LICITACIÓN PÚBLICA Nº 06/2019
“ADECUACIÓN Y MEJORES DE LAS INSTALACIONES DEL ESTADIO CAMPONES
OLÍMPICOS”

COMUNICADO Nº6

**“Adecuación y mejoras de las instalaciones del
Estadio Campeones Olimpicos”
Ciudad de Florida, Florida**

RESPUESTAS A EMPRESAS

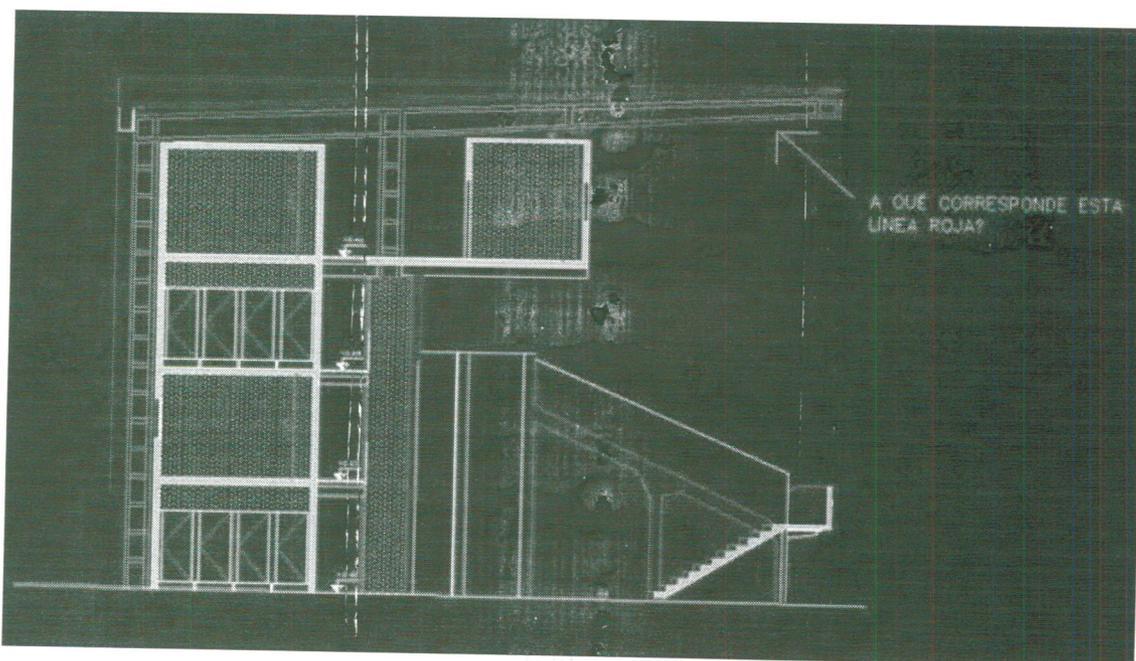
- En los cortes vemos una línea roja bajo la estructura de la cubierta, esto a que refiere? (ver corte debajo).

- No indica nada en especial (Ver también los layouts correspondientes)
-
